AUTORIDAD NACIONAL DE LICENCIAS AMBIENTALES - ANLA -

RESOLUCIÓN N° 01463 (17 de noviembre de 2017)

“Por la cual se modifica un Plan de Manejo Ambiental y se toman otras determinaciones”

"CONSTRUCCIÓN DE NUEVAS BOCATOMAS EN LA CENTRAL HIDROELÉCTRICA DE CHIVOR".

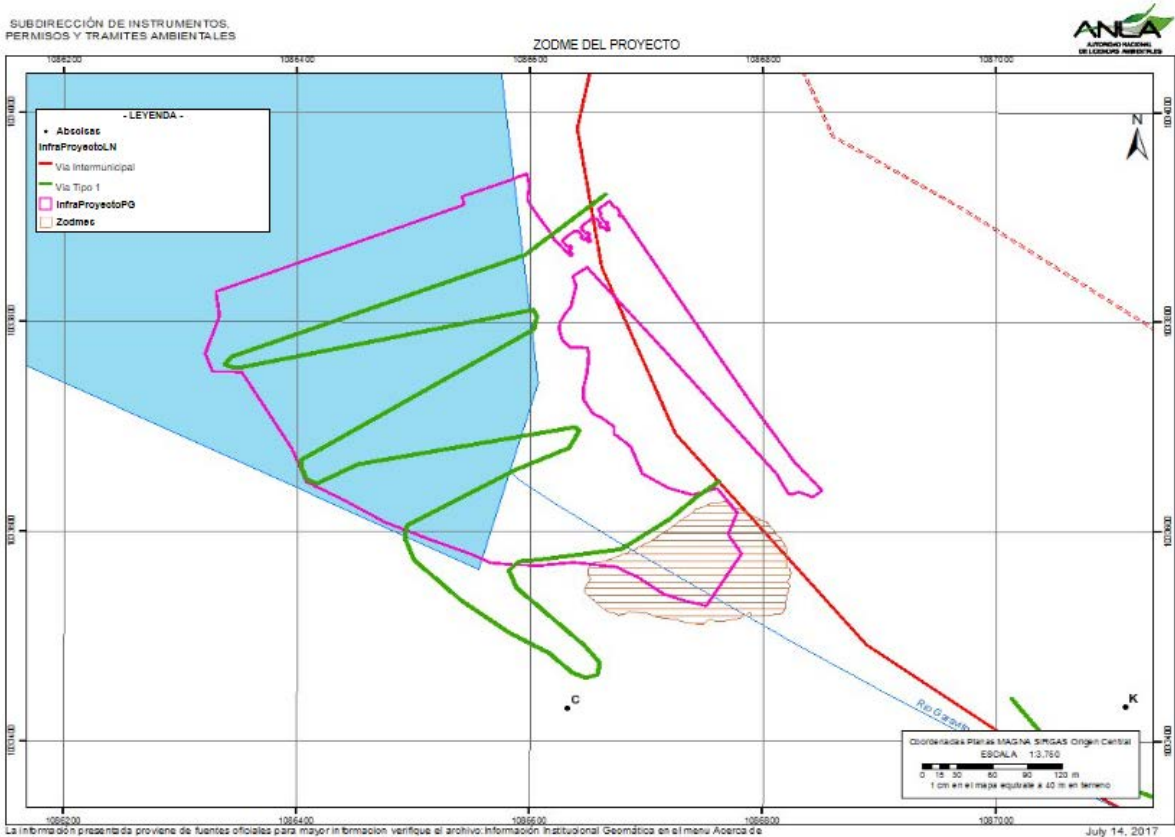
Según el EIA, la Sociedad indica que la zona de acopio temporal tendrá un área de 1,4 ha, ubicada a pie de presa (costado posterior del embalse). Además de la cercanía a los frentes de excavación.

La Sociedad deberá presentar a esta Autoridad antes de iniciar las obras, el diseño geométrico con las obras hidráulicas para el manejo de escorrentía del ZODME, así como acoger lo establecido por Corpochivor en el Concepto Técnico para la solicitud de modificación del plan de manejo ambiental para el proyecto Central Hidroeléctrica Chivor, presentado a esta Autoridad mediante oficio con radicación 2017071355-1-000 del 1 de septiembre de 2017, en el sentido de presentar las especificaciones técnicas que incluya número de bancos, altura de cada banco, ancho de la berma, talud o ángulo de reposo del banco; y drenajes con las especificaciones de las cunetas de recolección y de las zanjas de coronación para lo cual la Sociedad deberá garantizar:

Figura. Localización del área de influencia fisicobiótica del proyecto establecida por la ANLA
Fuente: SIG Web, ANLA – Consultado el 10/07/2017

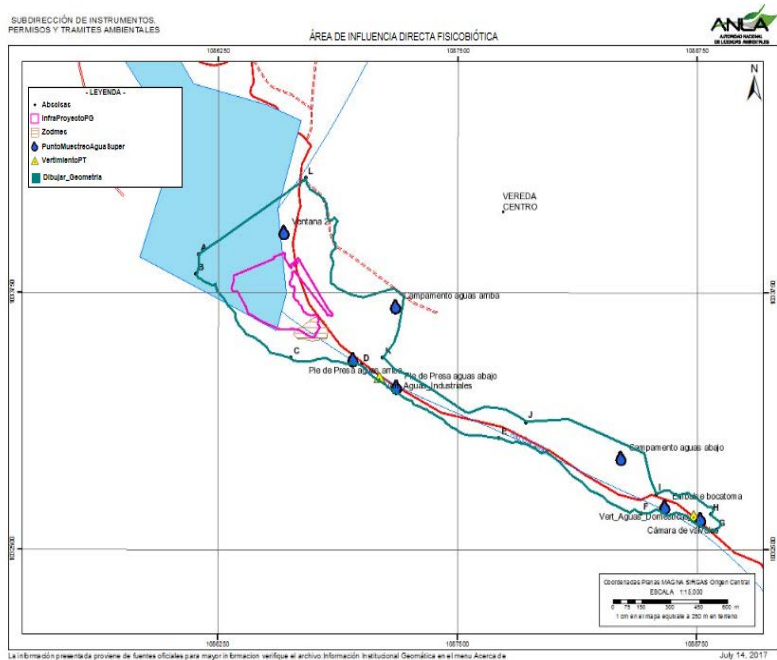
Sin embargo, es necesario incluir en esta área el punto de captación de agua para consumo doméstico en la galería de entrada del túnel 2 ya que el principal impacto que se desarrolla en este punto de captación es el cambio en la disponibilidad del recurso hídrico superficial, dado que se va a afectar el caudal de oferta hídrica disponible que recarga en la cuenca del río Batá. Es importante resaltar que el aprovechamiento se realizará en las aguas de infiltración en la galería de entrada, y presenta rendimientos superiores al caudal solicitado. Con base en lo anterior esta Autoridad amplía el AID incluyendo los puntos donde se solicita el permiso de captación como se muestra a continuación:

Figura 2. ZODME del proyecto construcción de tres nuevas bocatomas y sus conexiones de la Central Hidroeléctrica de Chivor

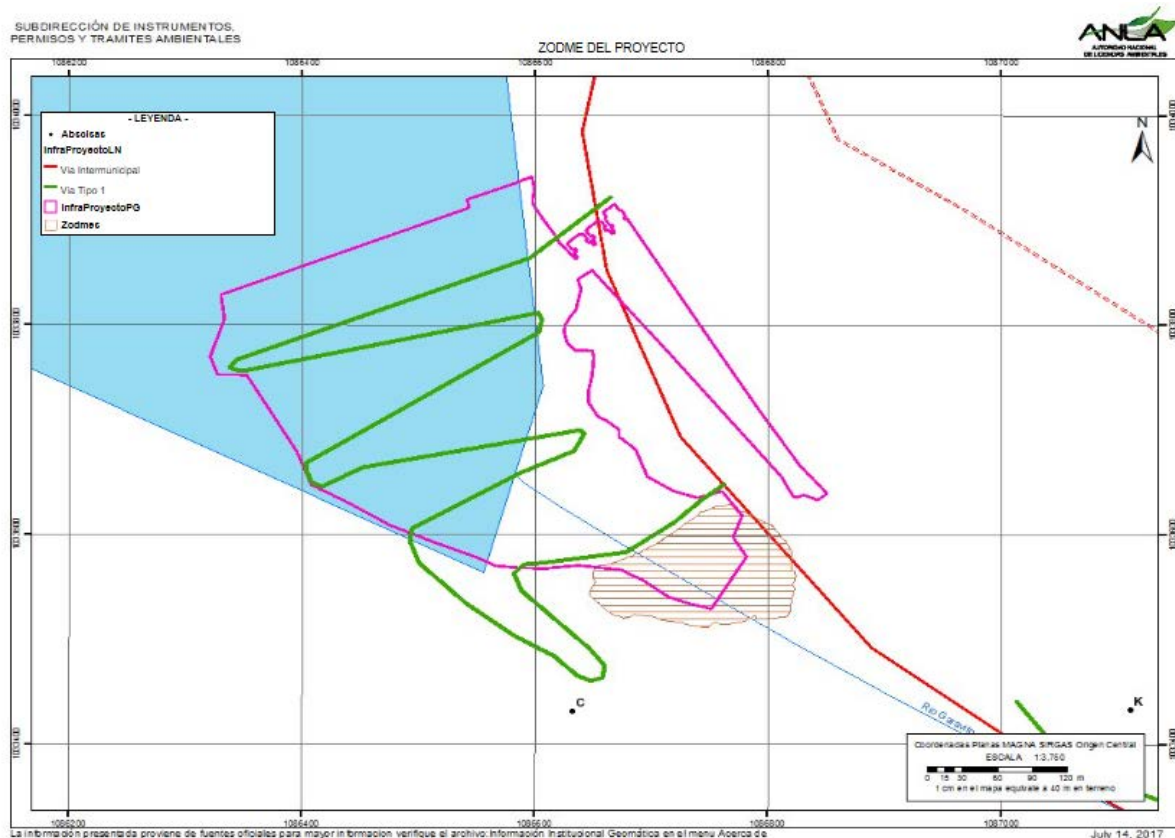
Sin embargo, la empresa no presentó en el EIA, el diseño geométrico del ZODME, así como las obras hidráulicas para el manejo de escorrentía, razón por la cual esta Autoridad requiere que la empresa presente antes del inicio de las obras el diseño específico del ZODME.

Figura 3. Localización del área de influencia fisiotrófica del proyecto establecida por la ANLA

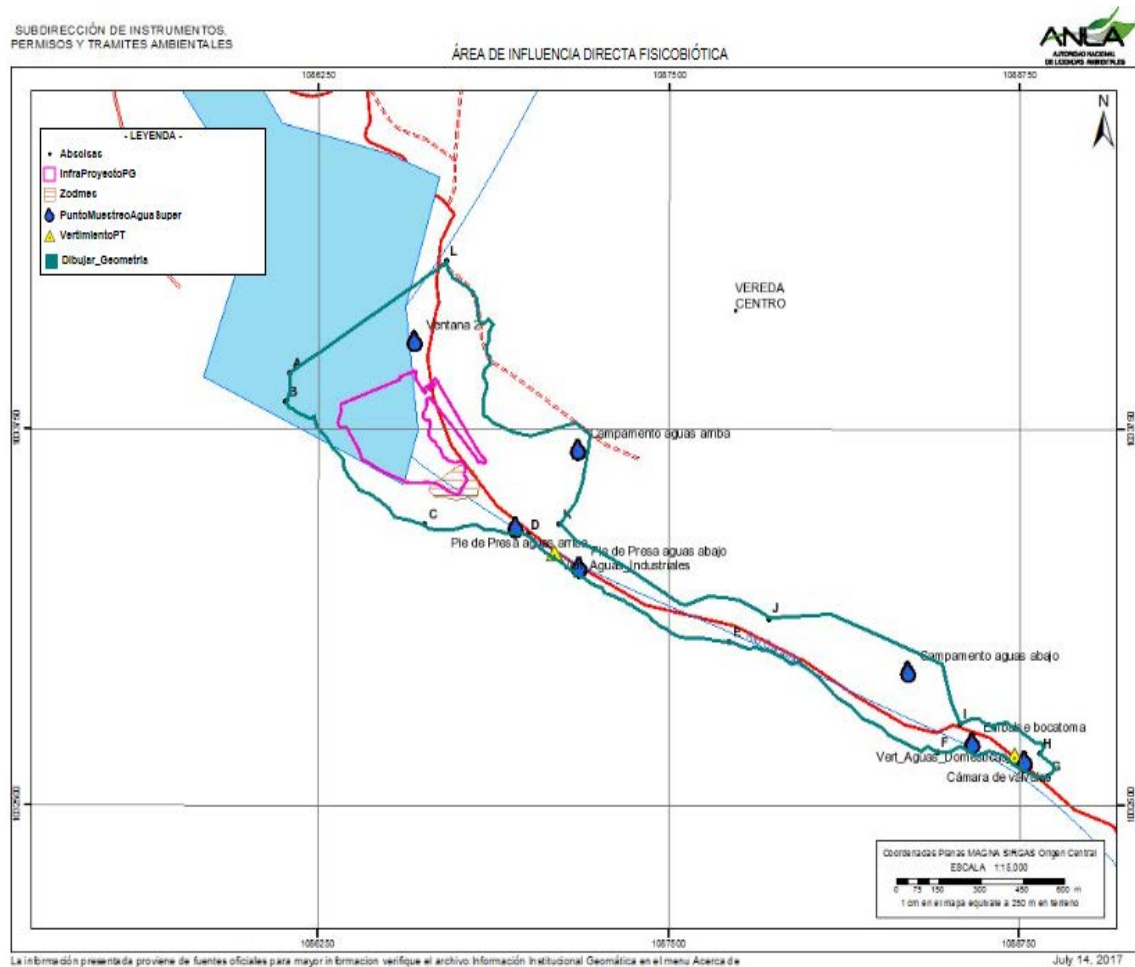
Sin embargo, es necesario incluir en esta área el punto de captación de agua para consumo doméstico en la galería de entrada del túnel 2 ya que el principal impacto que se desarrolla en este punto de captación es el cambio en la disponibilidad del recurso hídrico superficial, dado que se va a afectar el caudal de oferta hídrica disponible que recarga en la cuenca del río Batá. Es importante resaltar que el aprovechamiento se realizará en las aguas de infiltración en la galería de entrada, y presenta rendimientos superiores al caudal solicitado. Con base en lo anterior esta Autoridad amplía el AID incluyendo los puntos donde se solicita el permiso de captación como se muestra a continuación:
